Krycí list ZBV

II/272 Kounice – Bříství

Stálé dopravní značení

4

PŘÍLOHA: Situace dopravního značení

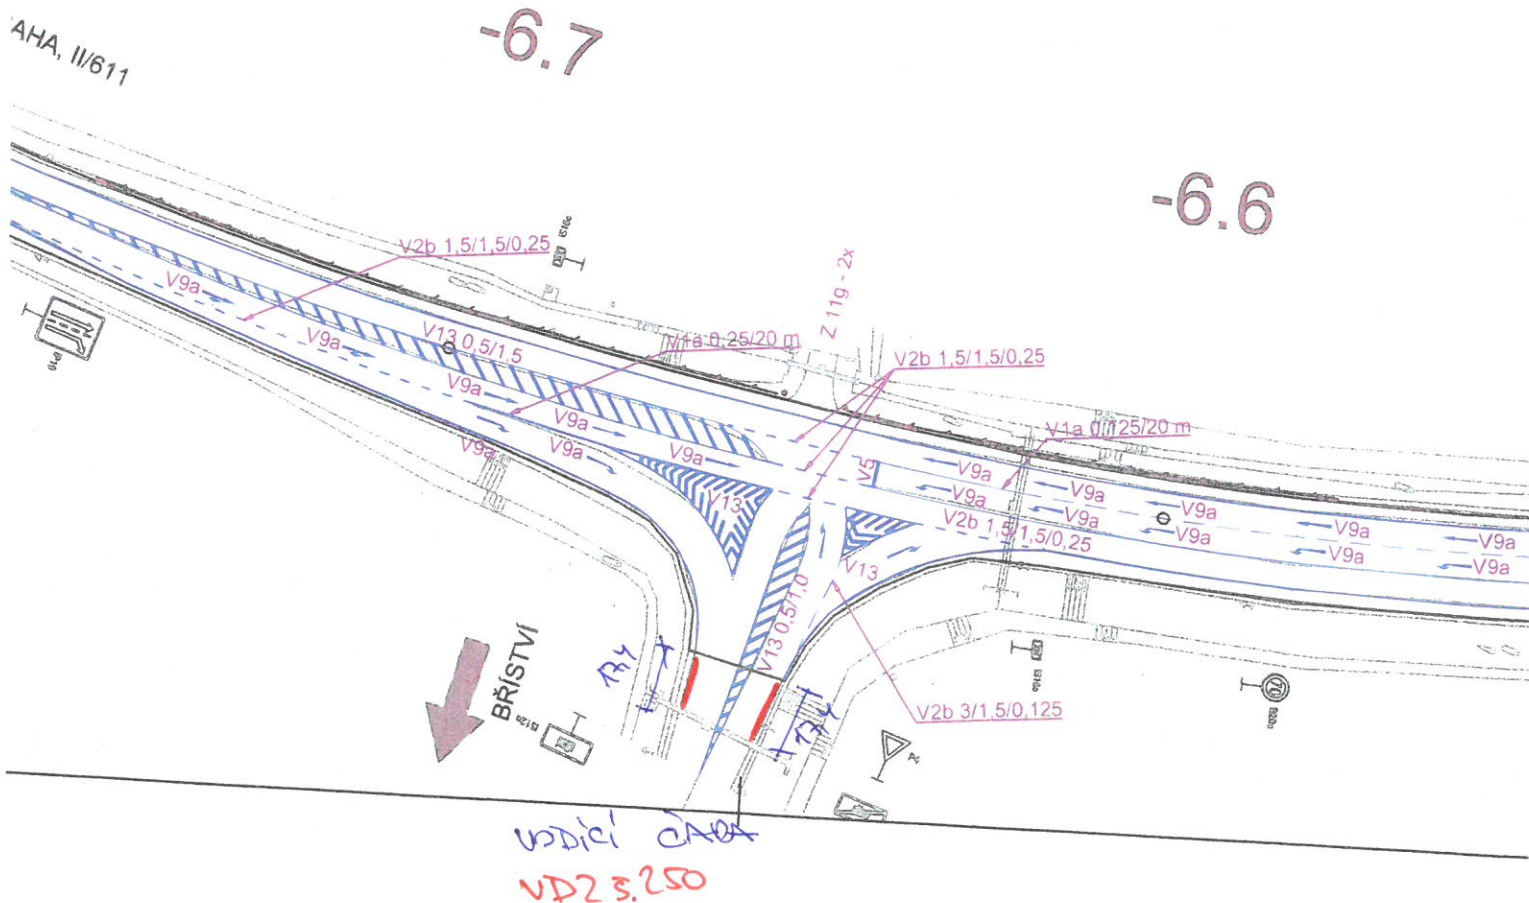
Předmětem změny je provedení prací nad rámec prací uvažovaných v zadávací dokumentaci stavby. Tyto práce vznikly díky skutečně provedeným pracím, které jsou řešeny v ZBV 3 – SO.101, jedná se o tzv. řetězení změn. K drobnému navýšení došlo v km 6,650 křižovatka Bříství. K dalšímu nárůstu došlo v km 4,675 odbočka do pískovny kde došlo podle TP 133.

ZAMĚŘENÍ SKUTEČNÉHO PROVEDENÍ STAVBY

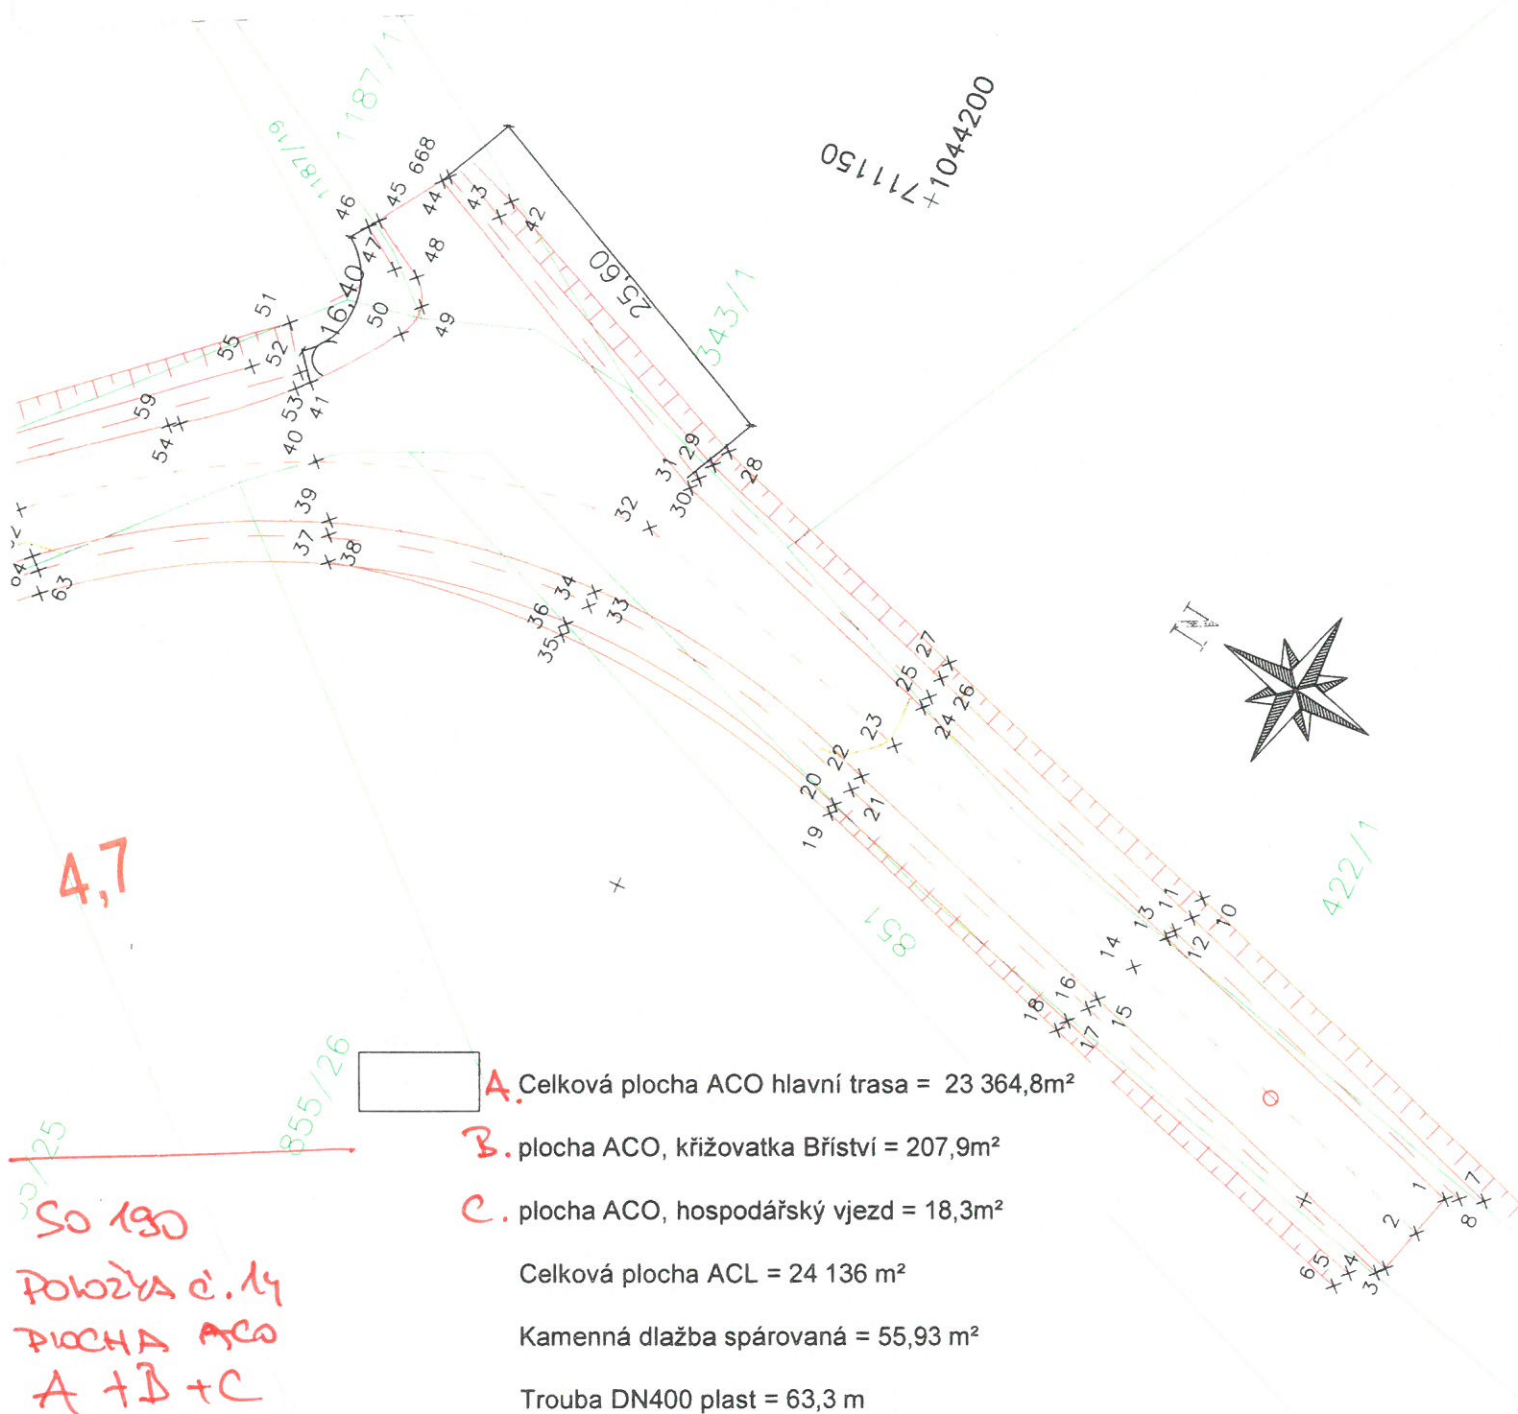
A. Celková plocha ACO hlavní trasa = 23 364,8m²

B. plocha ACO, křižovatka Bříství = 207,9m²

C. plocha ACO, hospodářský vjezd = 18,3m²

č. 6, 10
SO 190

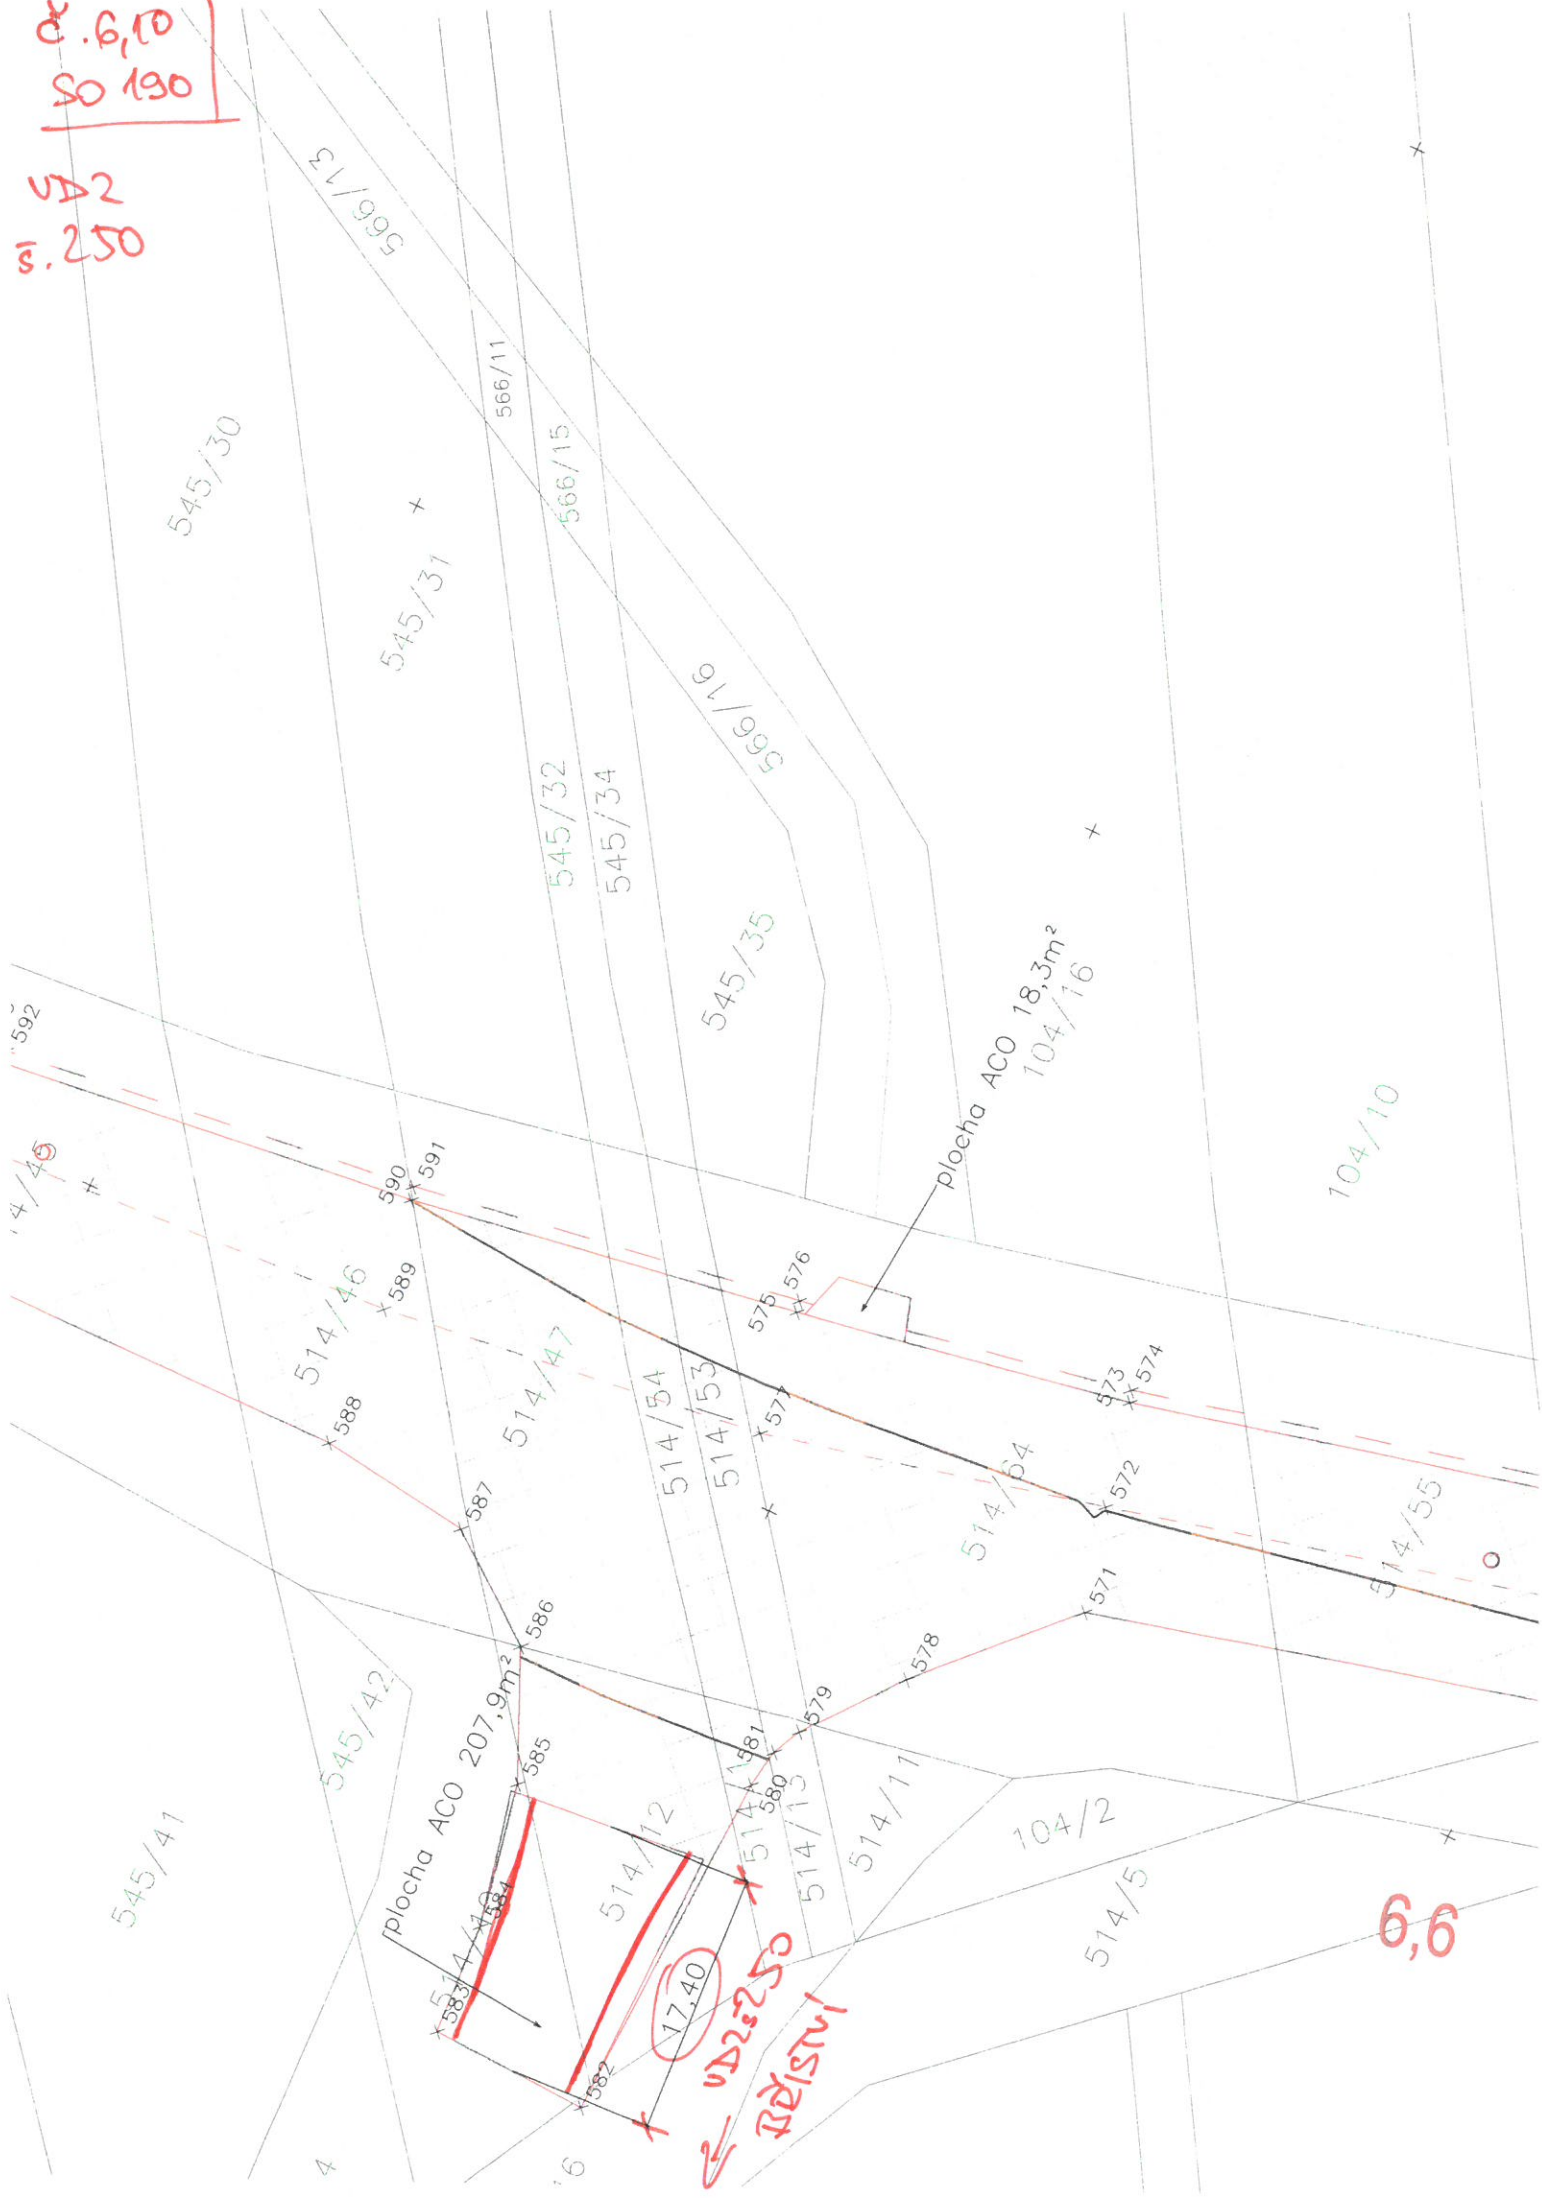
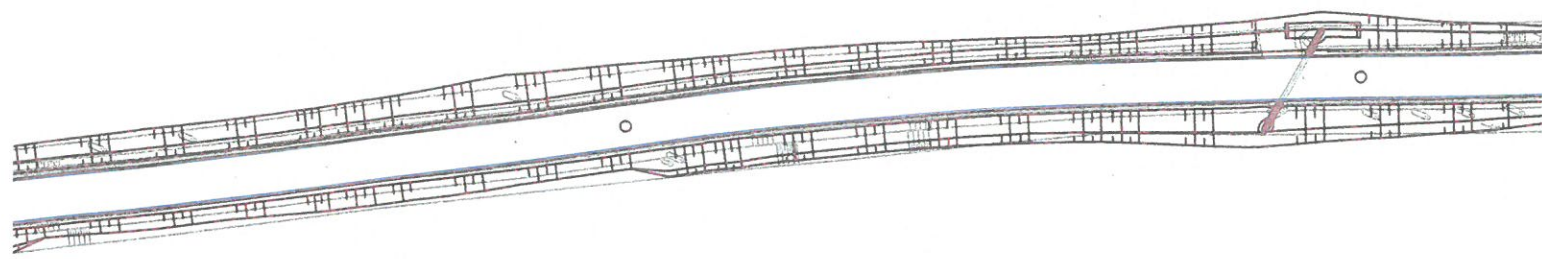
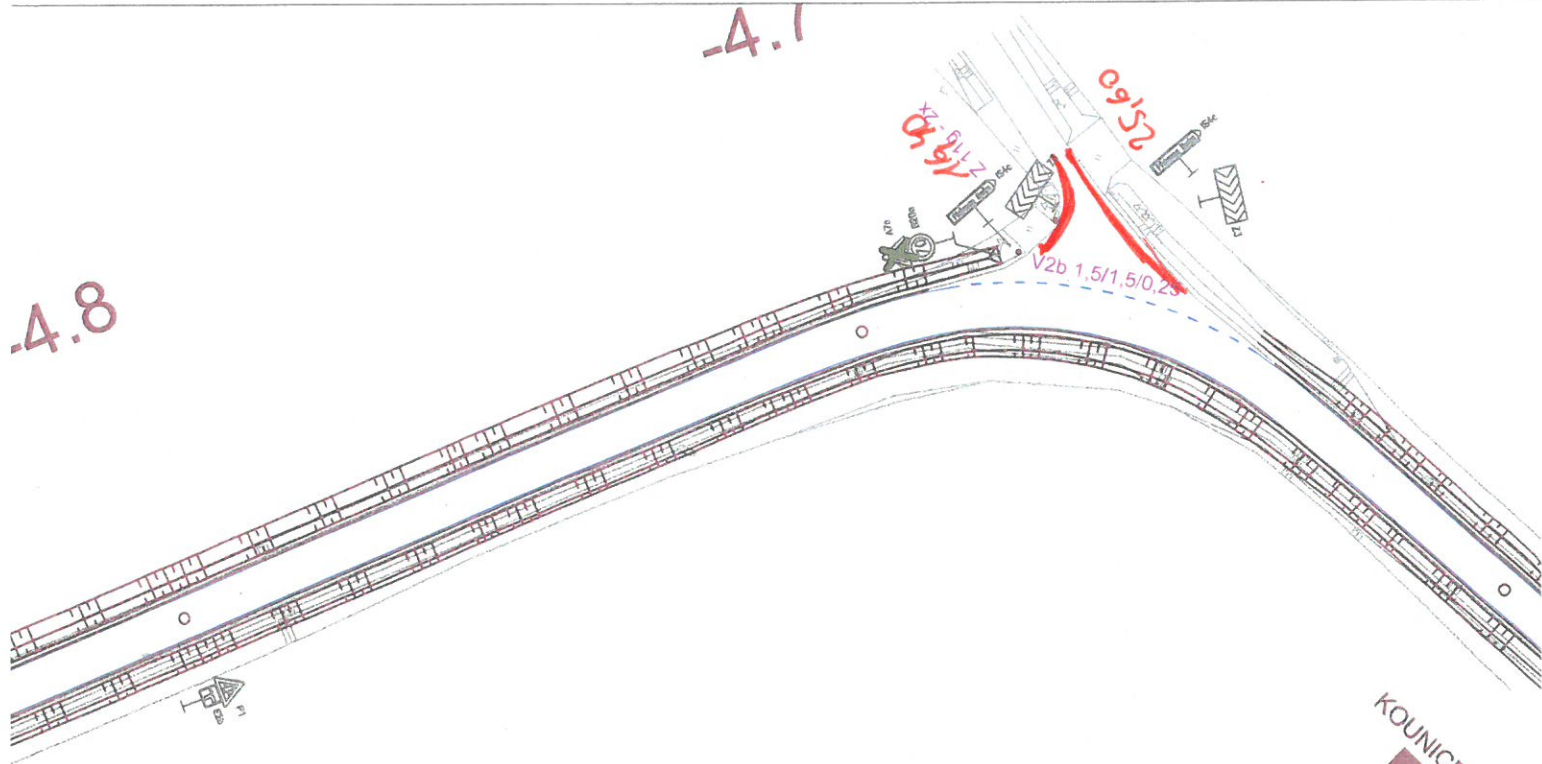
pozícia č. 4 - súpis práce 4490.
NÁVŠEŇ 25,60 + 16,40 = 42,00.

pozícia č. 6 - súpis práce 1837.
NÁVŠEŇ 17,40 + 17,40 → 34,80.

pozícia č. 14 - súpis práce 23451 m² - PRÁCA ACO.

NÁVŠEŇ - Hlavná práca . 23364,8 m²
Kozubová práca 207,94
Hospodársky stred 18,3 m².
CELKOM - 23.591 m².
